Tromsø kommune - Vann og Avløp

Nordtromsøya Høydebasseng

Overføringsledning - lekkasje

Oppsummering

Figur 1 Eksempel på arbeidstegning med plan og snitt for trykkør med mot G1

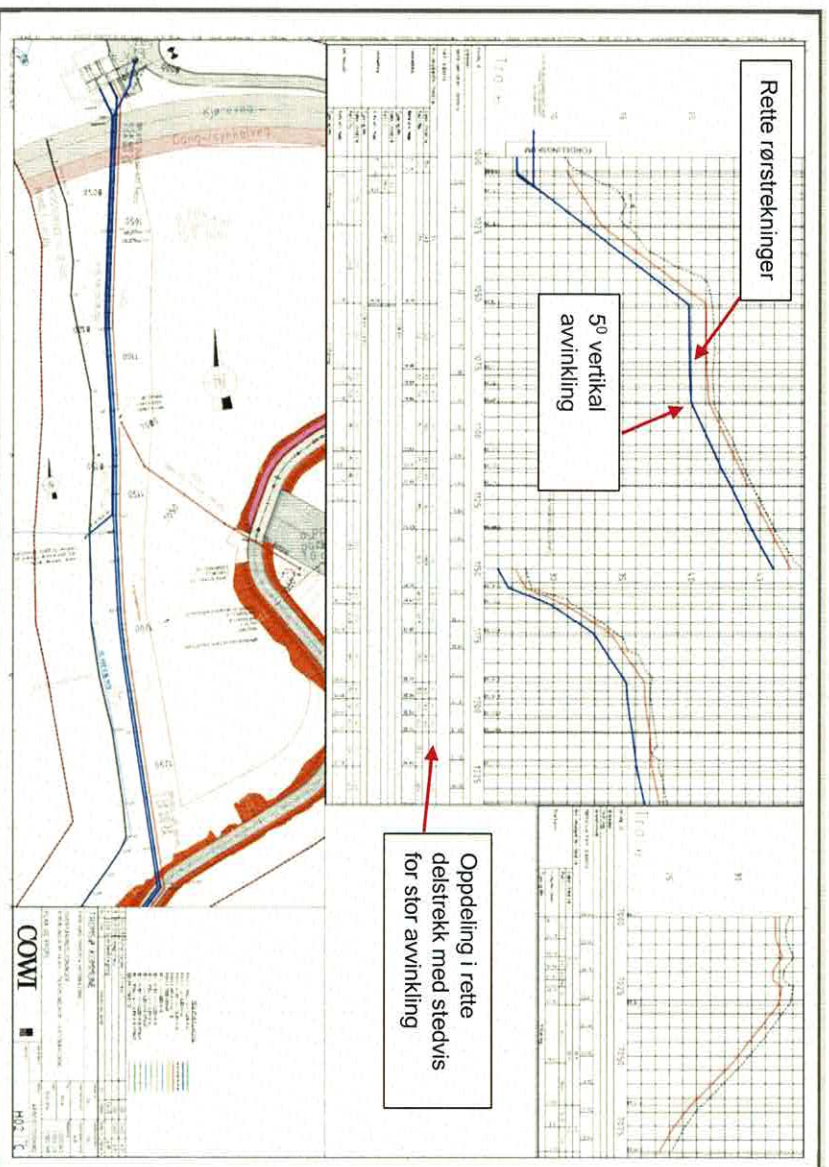
I mellom de rette delstrekkene er det detaljert avvinklinger i enkelt-punkter, som framkommer ved å beregne vertikal høining og horisontal vinkel opp- og nedstrøms vinkelpunktet. Dette må beregnes separat. Avvinklingene mellom de rette delstrekkene varierer stort, fra ca. 0° og opp til eksempelvis ca. 5°, 7°, 9°, 15° og 20° i vertikalplanet (resulterende vinkel framkommer ikke entydig i tegningen). Kurveradius er kun benyttet for et kortere rørstrekk i området ved pel ca. 1250.

Eksempelvis vinkelpunkt ved pel 89, 7 (pel 1089, 7), der er det 5° avvinkling i vertikalplanet og 4° avvinkling i horisontalplanet, resulterende vinkel blir da ca. 6, 4°. Det er ikke mulig å montere muffekoblinger med en slik avvinkling, da maksimal tillatt avvinkling er 2°. Det er flere slike eksempler for den prosjekterte linjen for trykkørrene. Det betyr at entreprenøren stedvis ikke kan montere trykkørrene i henhold til arbeidstegningene direkte, uten å komme i konflikt med toleransekrav for maksimal avvinkling i de strekkfaste muffekoblingene. Når retningsendringer større enn tillatt avvinkling i muffekoblingene som angitt på arbeidstegningen i virkeligheten skal tas opp som mindre vinkleendringer i muffekoblingene over lengre rørstrekk må tegningen reflektere dette, ettersom grøfta graves og rør legges fortløpende ved hjelp av gravemaskinens GPS.

Entreprenøren har fravæket arbeidstegningene for å redusere avvinklinger i muffekoblingene, og selv vurdert hvordan den prosjekterte linjen skal kunne følges. Uten et tegningsunderlag som reflekterer faktisk rørtrasé ble det krevende for entreprenøren å unngå å legge mange rør over 2° avvinkling i muffekoblingene. Dette er spesielt utfordrende med prosjektets høye trykk og relativt store

Flere avvinklinger er tegnet inn med ca. 15° avvinkling i ett punkt. Det vil si at et standard bend på 11,25° må monteres, med 2° avvinkling i muffekoblingen inn og ut av bendet. 2° avvinkling i muffene er den samme som den spesifiserte leverandørens (PAM) maksimalt tillatte avvinkling, uten fradrag for montasjeavvik som sikkerhetsmargin. VA miljøblad dokumenterer at det er tillatt å utnytte leverandørens tillatte avvinkling fullt ut. Dette gir ikke entreprenøren noen feilmargin for legging av rørene i grøften. God praksis er å legge inn en viss toleranse mellom tillatt avvinkling og prosjektert avvinkling. Dette for å gjøre det mulig å legge rørene innenfor tillatt avvinkling ved småjusteringer ved montasje i grøften, slik at entreprenøren har sikkerhetsmargin. Stabiliteten til nedgravde trykkrør for vannkraft beregnes for eksempel alltid med minst 0,5° montasjeavvik; dette er nedfelt i Damsikkerhetsforskriftens retningslinjer.

Figur 3 Snitt gjennom strekkfast muffekobling med låsesegmenter (modifisert av NO). For stor avvinkling reduserer pakningsforspenning i muffekoblingens «inner-sving», på grunn av sveiselarvens plassering

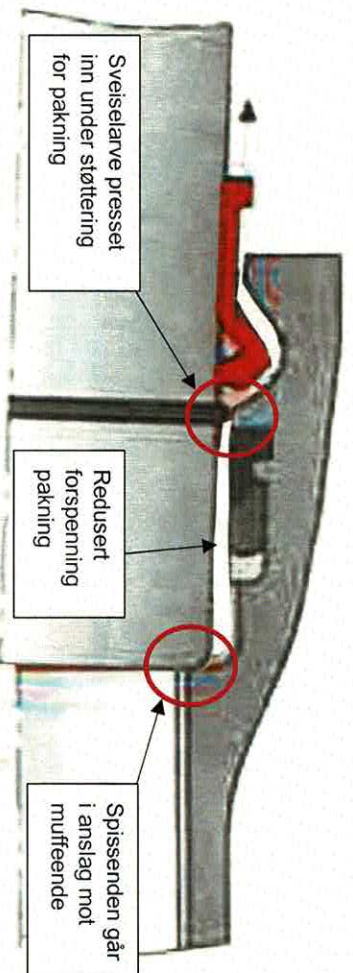
Ved et ca. 10 cm bredt område ved luftsiden av pakningen, under den tykkeste delen av pakningen som har minst pakningsklem, var det tydelig korrosjon på spissenden. Det var kun på dette punktet det var slik korrosjon langs hele pakningens omkrets. Det er tydelig at sveiselarven har påvirket støttingen til pakningen, og antakeligvis fortrenget denne, slik at forspenningen på pakningen har blitt redusert nok til at vann har kunnet lekket forbi, se Figur 3. Det kan virke som at det største avviket har vært akkurat under den delen av muffen som ble kappet ut. Sveiselarven som ble synlig i åpningen har tydelig mekanisk skade midt oppå, noe som tyder på at sveiselarven har vært helt inne under støtte-ringen til pakningen, omtrent der det ble konstatert korrosjon på spissenden.

Korrosjon på luftsiden av tetteflaten, under pakningen, er en tydelig indikasjon på at det har vært lekkasje der. Det er antatt at tilgang til luft og vann under pakningen, på grunn av liten forspenning av pakningen og medfølgende lekkasje, har forårsaket korrosjonen.
